Aktennotiz

Kita Bordenau - Klärung Standort Container im Eingangsbereich Kita Hortgruppe

Skizze o.M.

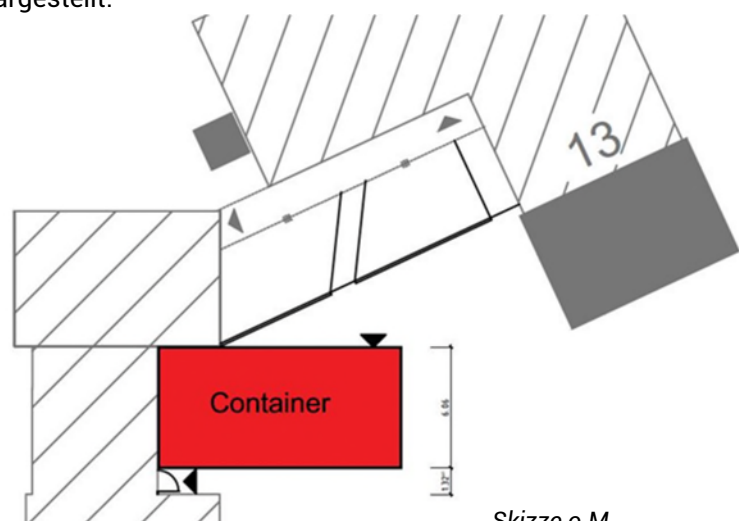
Den Container in die Nische des Eingangsbereichs KITA Alte Schule/Bewegungsraum aufzustellen ist nicht möglich. Der Zugang und der Fluchtweg Kita-Alte Schule wären eingengt.

Das Mindestmaß bzw. die notwendige Breite des Fluchtwegs von 1,50 m werden nicht eingehalten. Der Zugang zum Kindergarten Hauptgebäude über das Gartentor wäre eingeschränkt, zudem würde auch die Feuerwehrzufahrt behindert.

Wir empfehlen den Container frei zugänglich auf dem Schulhof an geeigneter Stelle aufzustellen, wir haben mögliche Standorte in der Anlage Luftbild dargestellt.
